**Demande de permis de construire pour l'implantation  
d'une centrale solaire photovoltaïque  
au sol à BAIN-DE-BRETAGNE (35)**

**La société Valeco  
CS de la Roche**

**CONCLUSIONS MOTIVEES ET AVIS PERSONNEL DU COMMISSAIRE-ENQUÊTEUR  
JOANNA LECLERCQ – JANVIER 2024**

Proposition de réaménagement de l'entrée côté « Pont aux Roux »

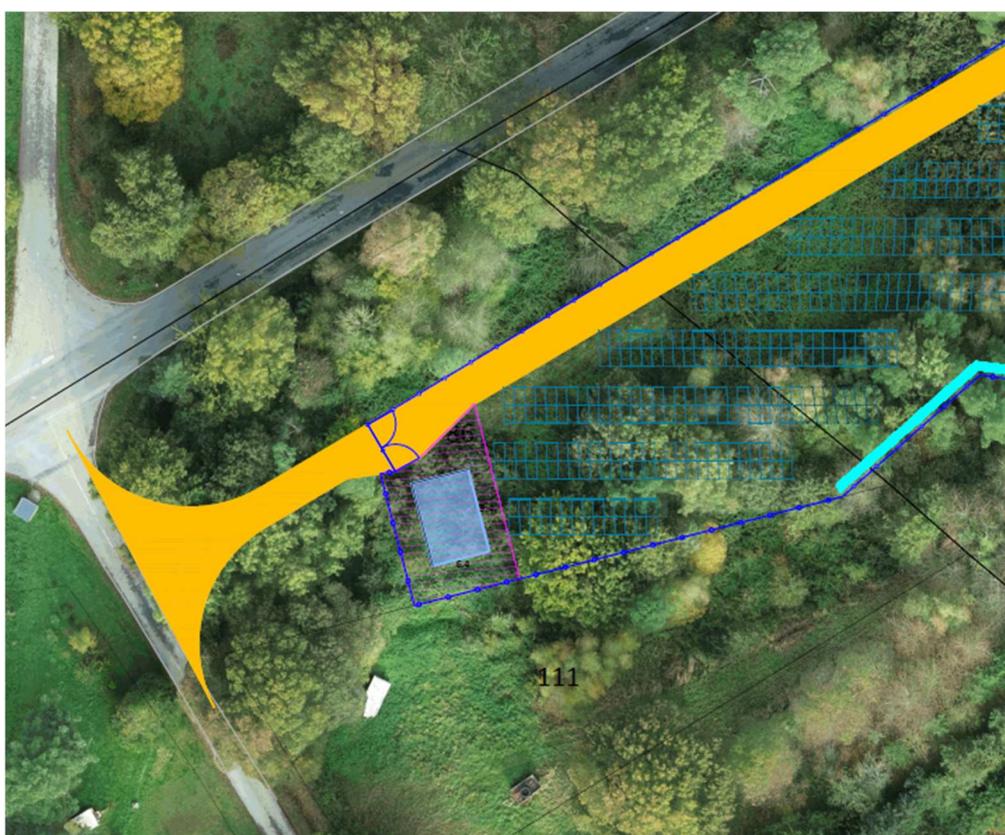
Des riverains ont proposé de réaménager l'entrée du site du côté du « Pont aux Roux », notamment en reculant le portail d'accès plus vers l'intérieur de la parcelle. J'ai demandé au pétitionnaire d'étudier cette solution économiquement et techniquement. Il a répondu que cette solution était faisable et qu'il pouvait la retenir, un plan était joint avec ce réaménagement. Le retrait du portail, la réduction de l'aire et la conservation des arbres de chaque côté de l'entrée, viendra diminuer encore plus la visibilité des panneaux de la rue.

## Projet solaire de la Roche

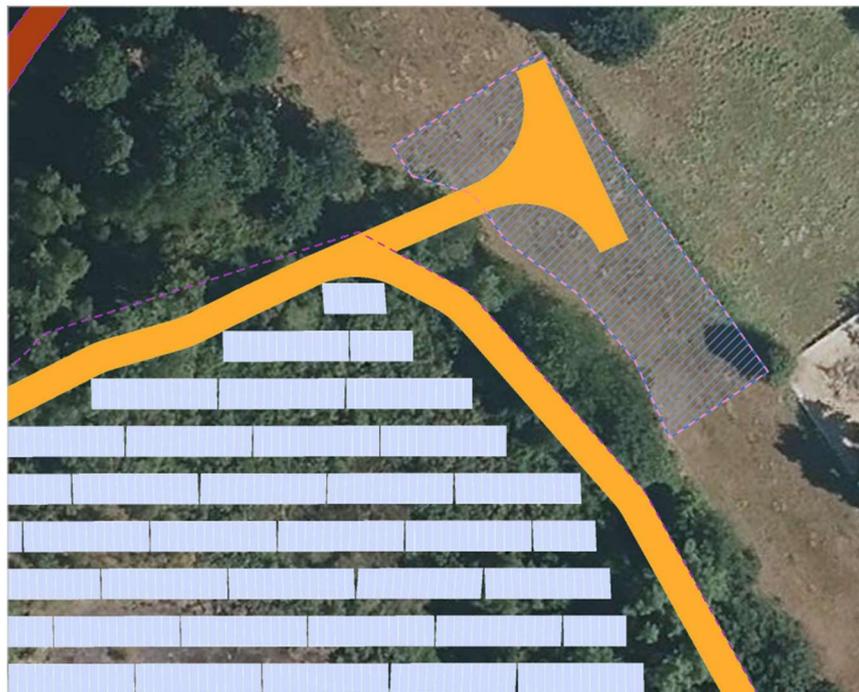
Une personne a posé la question du stockage des matériaux en phase travaux. Deux zones de stockage sont prévues, une pour chaque zone de panneaux. L'une étant initialement prévue à l'Est, à proximité immédiate d'un bâtiment et d'une habitation, ce qui ne semblait pas judicieux au regard des nuisances pour le voisinage (vue, bruit...)

Le pétitionnaire interrogé sur le sujet a répondu qu'« *En lien avec les différentes remarques, et pour limiter les nuisances induites auprès des riverains, la zone de stockage principale est déplacée plus au nord. Pour accéder à cette zone, il a été décidé de réduire l'impact sur le linéaire boisé à une simple trouée dans la végétation, à travers laquelle une piste temporaire sera mise en œuvre. Ainsi l'impact sur la végétation est moindre, la revégétalisation après chantier sera moins conséquente et plus simple à mettre en œuvre.* »

Ainsi, la zone de stockage à l'Est, sera plus éloignée des habitations de La Roche Signolet. Cette zone de stockage sera toutefois temporaire, le temps des travaux.

*Secteur Pont aux Roux – Bain-de-Bretagne*

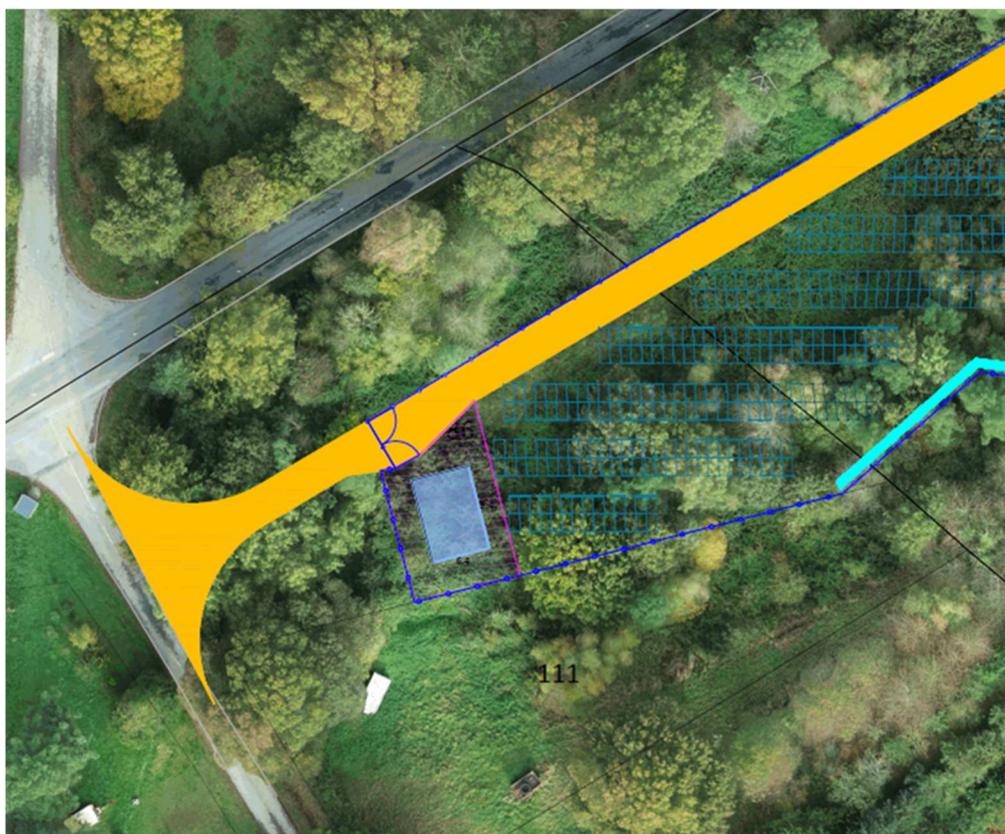
1. Réaménager l'entrée du site en prévoyant un retrait du portail plus vers l'intérieur de la parcelle (YB n°86), tel que prévu sur le plan, ce qui permet une conservation supplémentaire d'arbres et donc le maintien d'un écran visuel :
